廃炉発官R4第178号  
令和5年2月10日

原子力規制委員会 殿

福島第一原子力発電所 特定原子力施設に係る実施計画 変更認可申請書の  
一部補正について

固体廃棄物貯蔵庫第10棟の設置に関して、審査の進捗を踏まえ、下記の通り補正を行う。

図-3 固体廃棄物貯蔵庫第10棟の全体概要図

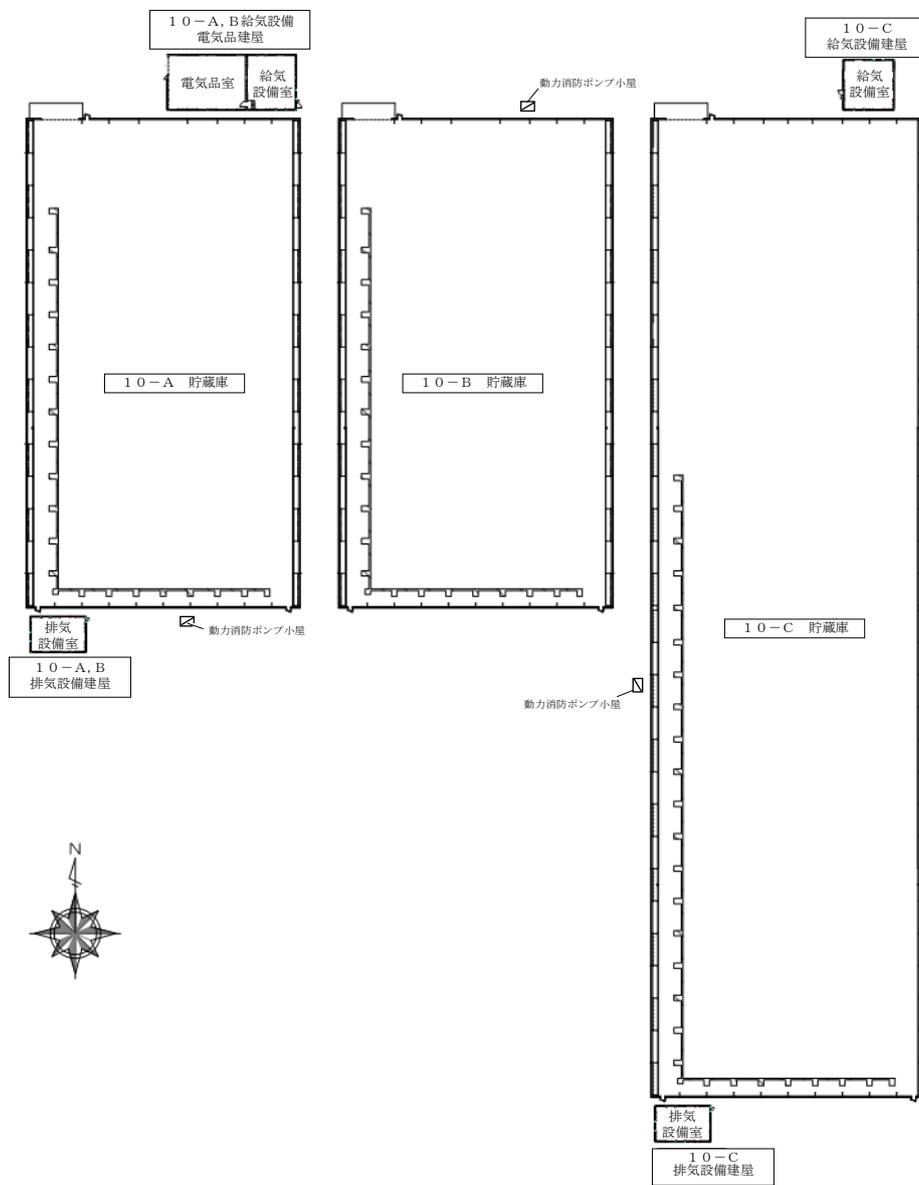
- ・固体廃棄物貯蔵庫第10棟の全体概要図、平面図、換気空調設備の機器配置図及び概略系統図の追加
- ・記載の適正化
